COMPARTO C4: IMPIANTO DI STOCCAGGIO, MESSA IN
RISERVA E PRETRATTAMENTO DI RIFIUTI SOLIDI URBANI E
SPECIALI E AREA LOGISTICA COMPARTO C1
SITO IN PAIP-COMUNE DI PARMA

VALUTAZIONE DI IMPATTO AMBIENTALE ED
MODIFICA SOSTANZIALE AUTORIZZAZIONE INTEGRATA
AMBIENTALE DET-AMB-2023-1587 del 28/03/2023

***Risposta Richiesta integrazioni
Prot. num. 73676/2024 del 19/04/2024***

Fig. 1– Veicoli/giorno (compresi i ritorni) presso l'impianto di Cornocchio nel 2022 e nello stato di progetto C4

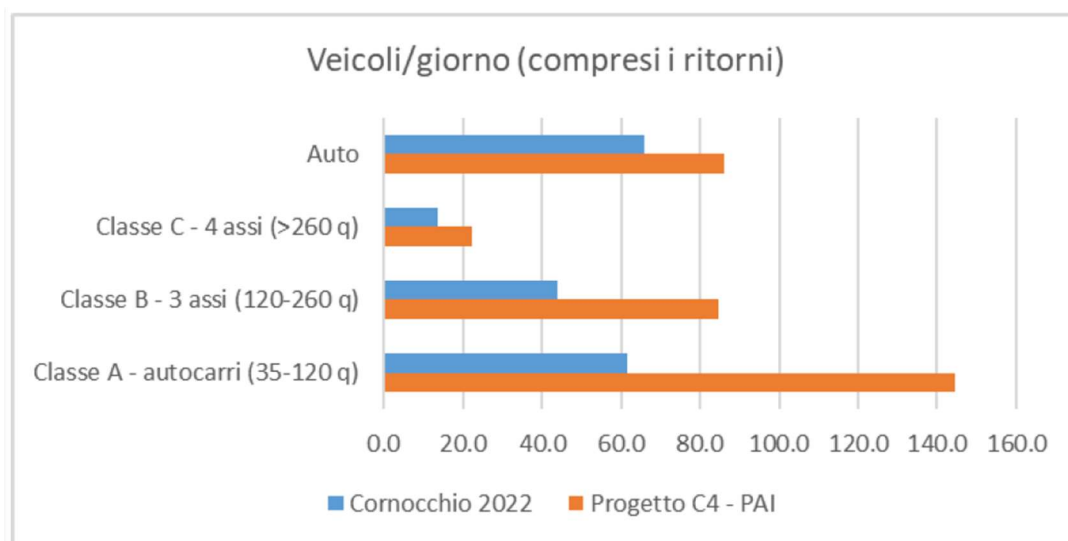
Relativamente agli impatti delle opere sulla componente mobilità e traffico, viene quantificato l'incremento dei flussi veicolari dovuti al traffico generato dai nuovi impianti del P.A.I. nella misura di:

- n.187 veicoli a pag.104 (di 157) nel Quadro Ambientale
- n.251 veicoli a pag.27 (di 34) nello Studio Mobilità e Traffico

Relativamente all'indice di congestione (che esprime la quantità di tempo necessaria per effettuare uno spostamento su un determinato arco stradale in una determinata fascia oraria, rispetto alla quantità di tempo necessaria per percorrere lo stesso arco in condizioni di assenza di traffico) viene quantificato un peggioramento dei tempi di percorrenza, particolarmente per la rotatoria sulla SP343R. L'aggravio ammonta a:

- 4,2% (a fronte di un aumento del traffico del 1,7%) nello Studio Mobilità e Traffico pag.31
- 11,8% (a fronte di un aumento del traffico del 1,5%), nel Quadro Ambientale pag.106

Si segnala che, a causa di un refuso, il Quadro Ambientale del SIA (Elab. VIA.03) riportava una sintesi di dati di flussi traffico non corretta e non coerente con i valori correttamente riportati e analizzati nello Studio Mobilità e Traffico allegato al SIA.

Il presente contributo integrativo è da considerarsi come un aggiornamento del paragrafo 2.7.2 "Impatti delle opere sulla componente mobilità e traffico" dell'elaborato "VIA.03_Quadro Ambientale" del SIA: per semplificare il confronto con l'elaborato sopracitato, vengono **evidenziate** le parti modificate.

- 251 nuovi spostamenti al giorno di mezzi commerciali fra trasporto rifiuti o di materiale residuo e ritorni a vuoto;
- 86 nuovi spostamenti al giorno in auto degli addetti, compresi i ritorni a casa.

Nel grafico seguente è indicato l'incremento di traffico previsto a confronto con i veicoli che dai dati 2022 conferivano i rifiuti nell'impianto del Cornocchio.
